From 5.1, 2, e 5.1, 2, e@amsterdam.nl>
Subject **RE: Ontwerp Sixhavenpark - Voorbereiding voor vergadering maandag 13 mei**
To 5.1, 2, e 5.1, 2, e @amsterdam.nl>
Cc 5.1, 2, e 5.1, 2, e @amsterdam.nl>
Date May 8, 2024 at 12:20:38 PM CEST

Hierbij ontvangen jullie de openstaande vragen en opmerkingen over het ontwerp ter voorbereiding van de meeting op maandag 13 mei aanstaande.
Op verzoek van 5.1, 2, e zijn we uitgegaan van het ontwerp dat op 16 februari jongstleden gedeeld is met betrokkenen via sixhaven@amsterdam.nl. Voor de volledigheid treffen jullie deze versie hieronder aan.
Wat betreft de planning heb ik aanvullende vragen. Onlangs heeft Liander verkennend onderzoek gedaan tussen Meeuwenlaan en het nieuwe fietspad. Ze gaan de elektra op orde brengen om te zorgen dat cruiseschepen niet afhankelijk zijn van een aggregaat. De technisch projectmanager gaf aan dat de kabels verlegd kunnen worden zodat er meer vrijheid ontstaat voor het ontwerp.
Worden deze werkzaamheden ook afgestemd en kan deze nieuwe aansluiting ook gebruikt worden ter vervanging van het nieuw aan te leggen laadstation voor de IJ-pont ? Dat zou veel overlast en wellicht ook kosten kunnen besparen. Ik ben in elk

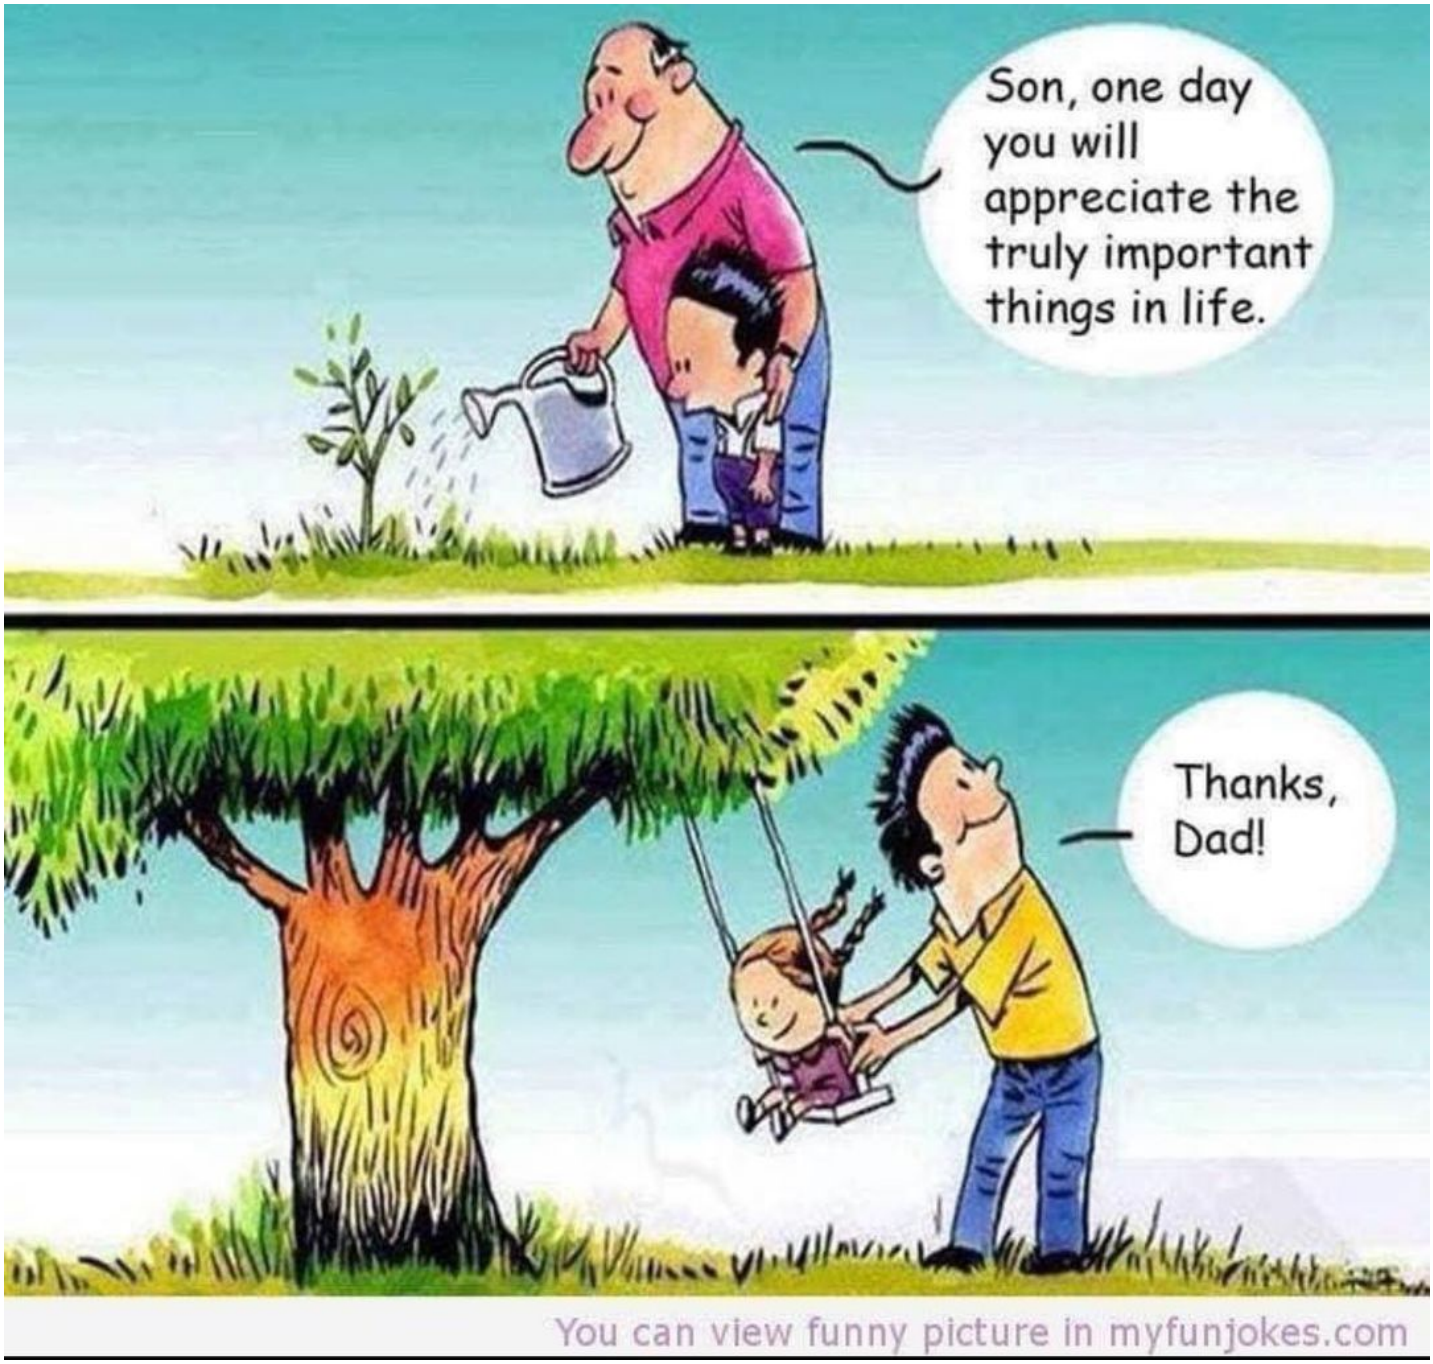
- In de legenda staat dat er 10 fietsnietjes komen waarvan 5 in asfalt. Op de tekening staan 5 fietsnietjes langs het geasfalteerde voetpad wat correct is, het park zelf zou immers fietsvrij worden. Klopt het dat deze legenda niet correct is ? Op de laatste versie van 5.1, 2, e is de legenda wel correct.
- In de legenda staat dat er 4 prullenbakken komen maar het is op de tekening niet duidelijk waar deze komen te staan. Kunnen jullie dit toelichten ?
